Ändring av detaljplan

ALABASTERN 2, Araby Växjö kommun

Tillägg till detaljplan "Kv. Bärnstenen m.fl." (0780K-P11/5)

Utlåtande

Bild 1 a

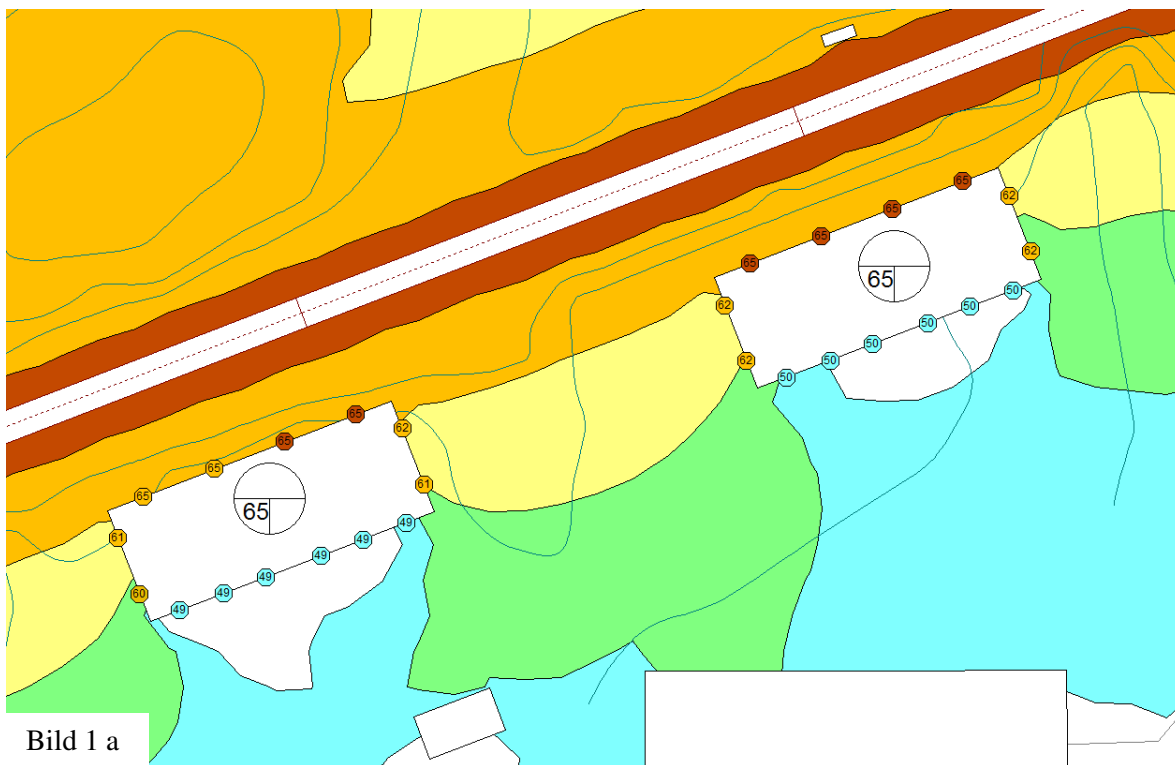
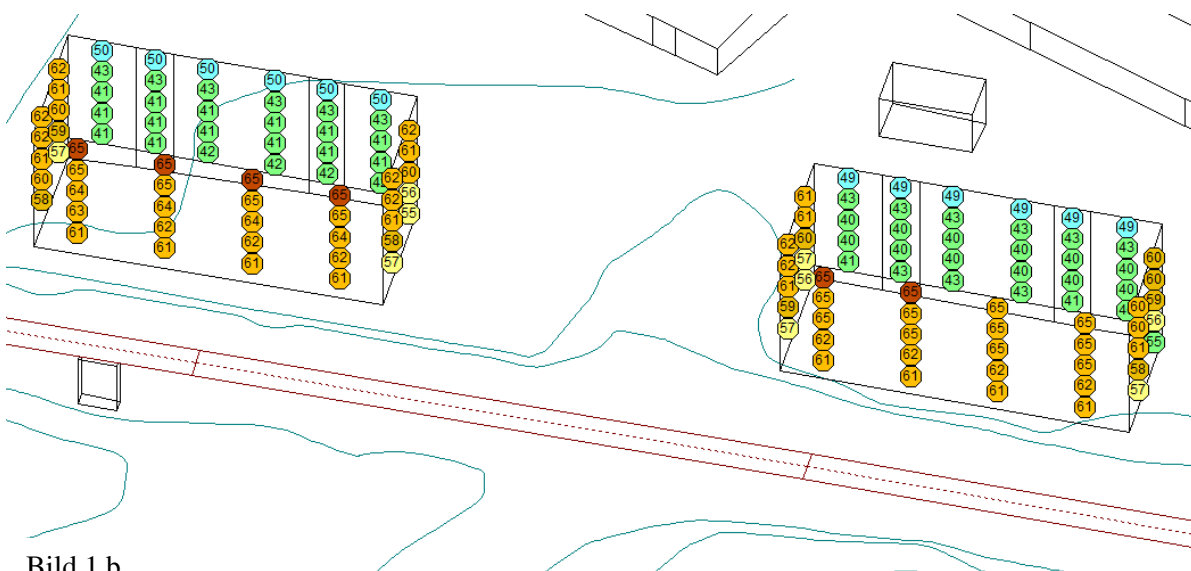
Länsstyrelsen anser att det istället för tyst sida och tyst miljö bör stå ljuddämpad sida och ljuddämpad miljö. Det framgår inte av planbestämmelsen att det är hälften av boningsrummen som kommer att vara vända mot den bullerdämpande sidan.

Citat: ”Av handlingarna framgår att bullervärdena på översta våningen som vetter mot norrleden överstiger 65 dB(A) ekvivalent ljudnivå. Eftersom man valt att göra ett tillägg till befintlig plan och inte helt ny planläggning så är det de äldre avstegsvillkoren som gäller för planområdet, dvs att den ekvivalenta bullernivån inte får överstiga 65 db(A). Att det är avstegsvillkoren som skall tillämpas i detta fall konstaterar planförfattaren också i kommentarerna i samrådsredogörelsen. Enligt den redovisade bullerberäkningen överstiger bullernivån 65dB(A) ekvivalent på översta våningen på den sida som vetter mot Norrleden (=Rödmarkerat bullervärde i bullerberäkningen). Av planhandlingen framgår således att de bullervillkor som gäller för avstegsfallet inte uppfylls inom planområdet. Trafikverket anser därför att planen därför måste ges annan utformning eller prövas på nytt i sin helhet enligt nyare regelverk för buller.”

I de senast gjorda bullerberäkningarna (de som inkluderar både Nydalavägen och Norrleden och bifogades granskningshandlingen), konstateras det att bullernivån på den femte och högsta tillåtna våningen på den planerade bebyggelsen, på några ställen kan uppgå till maximalt 65 dBA (ekvivalent ljudnivå). Enligt beräkningarna överskrids inte denna nivå någonstans på den planerade bebyggelsen. Bedömningen är därför att avsteg ska kunna göras på den aktuella platsen.

Bullerberäkningen visar att det är möjligt att bygga hus med ljuddämpad sida och utemiljö enligt skisserna nedan. Minst hälften av bostadsrummen ska vara vända mot ljuddämpad sida där 50 dBA ekvivalent nivå inte överskrids.

Bild 1 a och 1 b (ur kommunens bullerberäkning 2016-06-10) visar ekvivalent ljudnivå (dBA). Kommunens och trafikverkets prognoser för år 2030 har använts till beräkningarna. Fasaderna vända mot gården får som högst värden på 50 dBA, vilket räknas som ljuddämpad sida.
